PROJET PROLONGEMENT SAINT-SÉBASTIEN

Étude d'impact sur l'environnement
Addenda 2
Réponses aux questions et commentaires

ADDENDA 2
RÉPONSES AUX QUESTIONS ET COMMENTAIRES

Dossier : 15-3456-4003

ANNEXE QC-21 Carte QC-21 – Distances des
niveaux de risque individuel

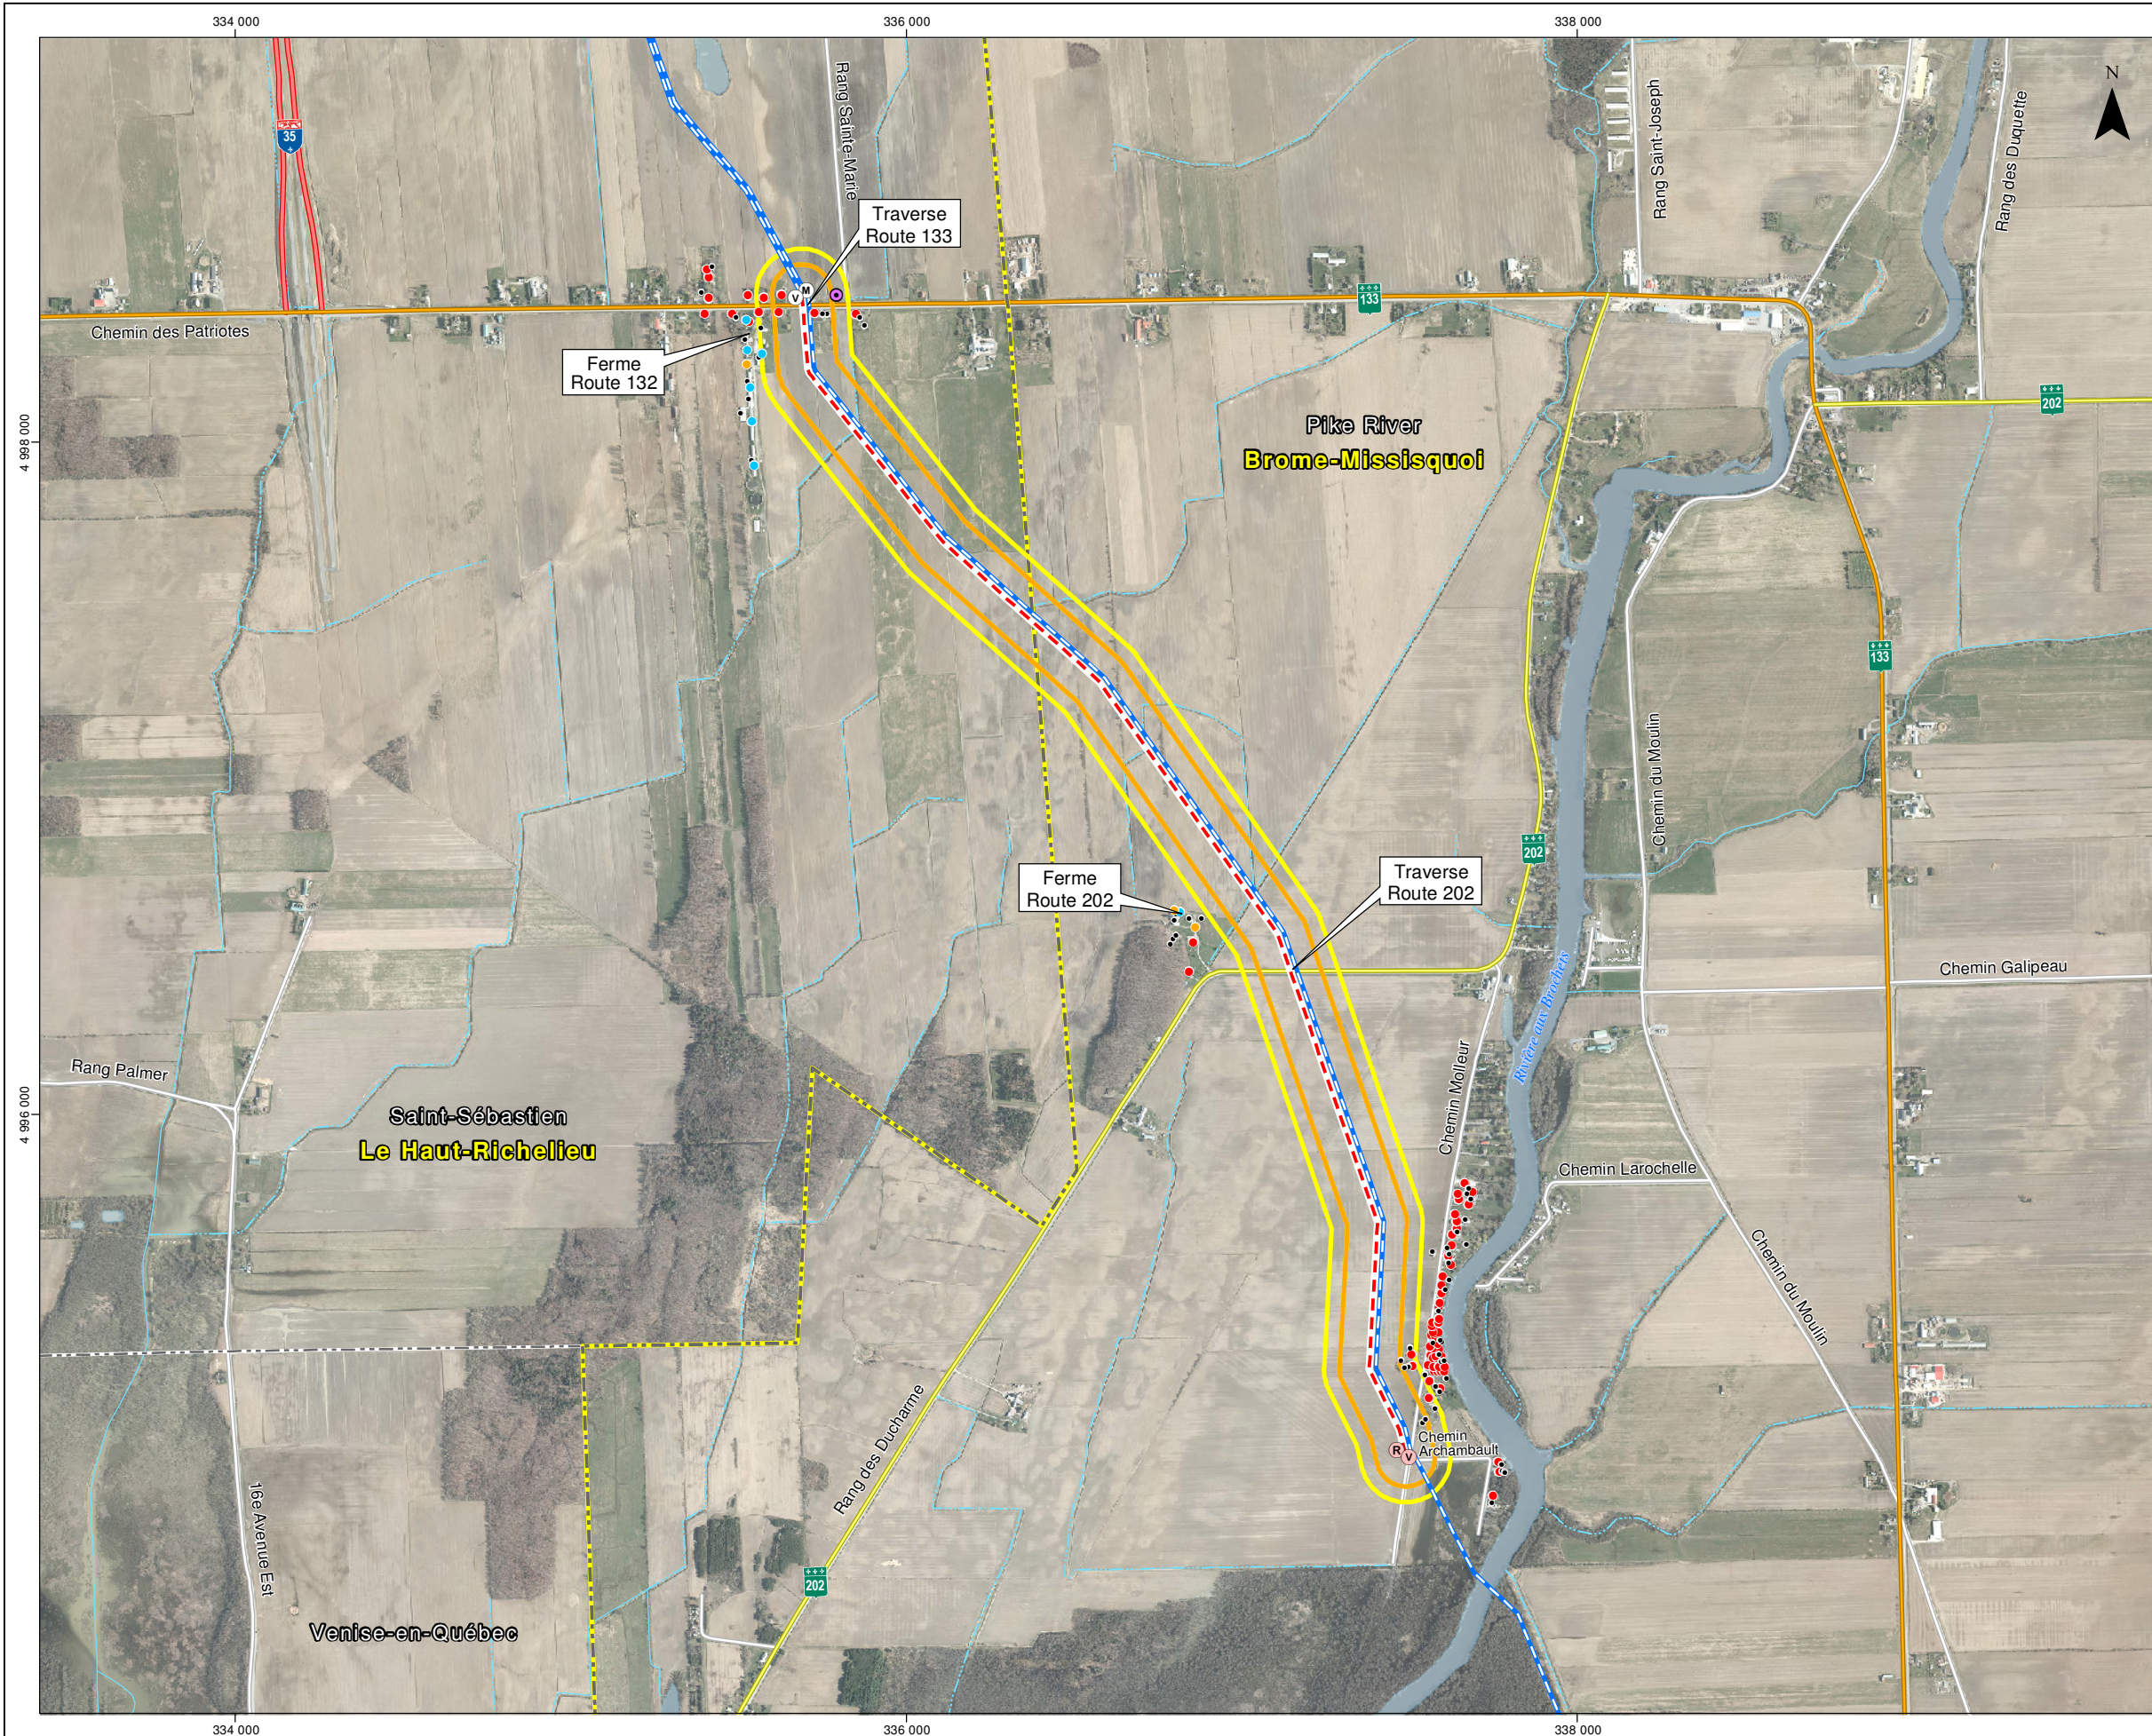
Référence : Risques technologiques – Page 28, annexe G

L'initiateur doit fournir une carte illustrant les résultats de l'analyse du risque individuel, pour tous les niveaux de risques atteints, en indiquant les éléments sensibles touchés.

L'annexe QC-21 montre les niveaux de risque individuel du Projet pour tous les niveaux de risques atteints.
